Høringssvar vedr. cykling mod ensretningen i Ålandsgade og Brysselgade

Brysselgade og Ålandsgade – Cykling mod ensretningen

**Forvaltningsnotat vedr. besvarelse af bemærkninger til
høringssvar fra Amager Øst Lokaludvalg samt oplysninger om p-
erstatningspladser**

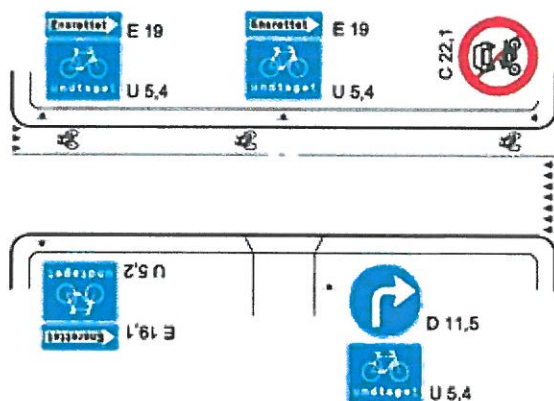
Lokaludvalget er ligeledes blevet orienteret om, at Københavns Kommune tidligere har anvendt en løsning, hvor der opsættes en tavle med "Cyklister undtaget" under en "Ensrettet tavle", og samtidigt etableres et kort sribestykke, som markerer cyklisternes indkørsel på gaden, hvorved man undgår, at skulle nedlægge parkeringspladser.

De er ved orienteringen blevet oplyst om, at denne skilteløsning ikke kan benyttes mere, idet Politiet kræver, at der skal etableres en gennemgående cykelbane eller cykelsti, hvor cyklisterne skal køre mod ensretningen. Se nedenstående principtegning, inkl. skiltning.
